Autorité environnementale

Avis délibéré de l'Autorité environnementale sur l'aménagement du pont de Nogent-sur- Marne (94)

Actualisation de l'avis Ae n° 2012-75

n°Ae : 2016-87

Figure 2 : Ouvrages d'art et infrastructures créés ou modifiés dans le cadre du projet au sud de la Marne. (Source : dossier p. 6.)

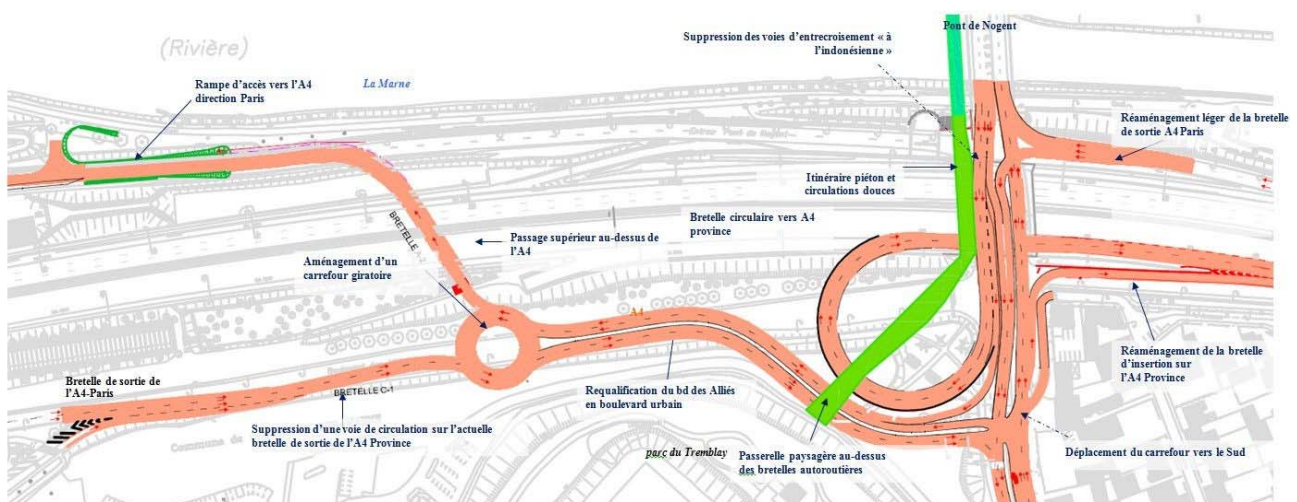
- au niveau de l'échangeur A4/RN486, une bretelle circulaire permettant de rejoindre l'A4 en direction de la province depuis la RN486, le réaménagement de la bretelle d'accès à l'A4 en direction de la province depuis Champigny-sur-Marne, le déplacement du carrefour à feux, la suppression de l'échangeur dit « à l'indonésienne », un élargissement de la bretelle d'accès au pont depuis l'A4 direction Paris et un déplacement de la bretelle d'entrée vers l'A4 direction Paris. Cette partie du projet n'a pas connu d'évolution depuis la DUP ;
- à l'est de l'échangeur, un nouveau passage routier au-dessus de l'A4, une rampe d'accès permettant de rejoindre l'A4 en direction de Paris depuis ce passage, l'aménagement d'un

giratoire sur la bretelle de sortie de l'A4 direction province, la suppression d'une voie sur cette bretelle et la requalification du boulevard des Alliés en boulevard urbain. Selon le maître d'ouvrage, « *pour des raisons esthétiques, il a été choisi de modifier légèrement la structure du tablier du nouveau pont franchissant l'A4 prévu par le projet. Les grandes poutres verticales proposées dans l'enquête ont ainsi été remplacées par des poutres doubles inclinées et moins hautes. Le but de cette modification est d'assurer une meilleure intégration possible de ce pont dans le paysage en évitant un ouvrage trop massif dans ce secteur déjà chargé en ouvrages divers. L'impact de cette modification est faible mais positif puisque l'ouvrage sera plus discret et notamment moins visible depuis Nogent-sur-Marne* » ;

- une passerelle de franchissement de la Marne dédiée aux circulations « douces ». La pile centrale de cette passerelle a été modifiée après enquête publique pour mieux s'intégrer à son environnement et moins perturber l'écoulement de l'eau. Elle est désormais positionnée sur un socle en béton de faible hauteur venant prolonger l'actuel socle de la pile du pont routier, évitant la création d'une zone d'eaux mortes entre les deux piles. Le parti pris architectural a légèrement été adapté

Figure 3 : Aménagements prévus pour l'assainissement. (Source : dossier p.10).

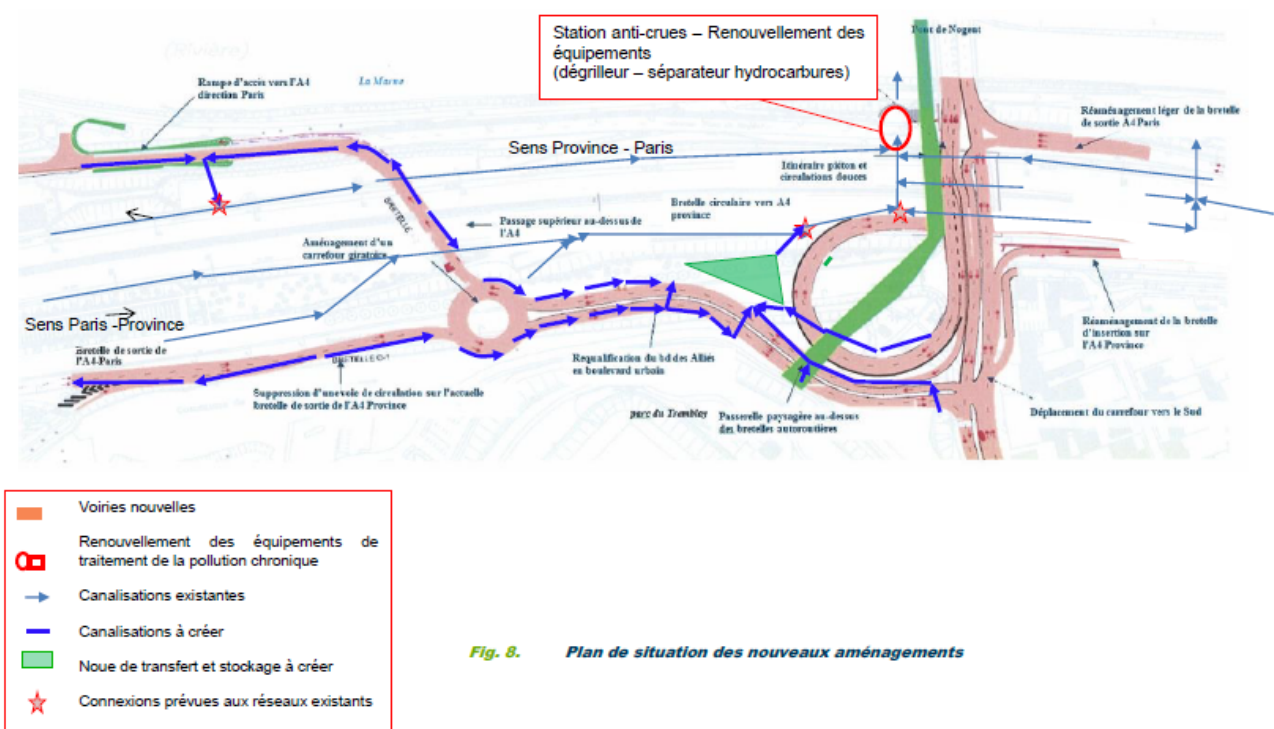
Une mise aux normes des réseaux d'assainissement est prévue avec un stockage (bassin-tampon) de 350 m³ (qui n'était pas prévu dans le projet initial) et le renouvellement des équipements de la station dite « station anti-crues » (Figure 3).

- ***d'une part, de prévoir la mise en place d'un décanteur lamellaire dans la station anti-crue qu'il a écartée au motif des adaptations nécessaires du génie civil et de la complexité de l'exploitation ;***
- ***d'autre part, de maintenir le volume de stockage de 800 m³ qu'il avait envisagé en 2015 puis réduit à 350 m³ dans le projet finalement proposé en 2016.***
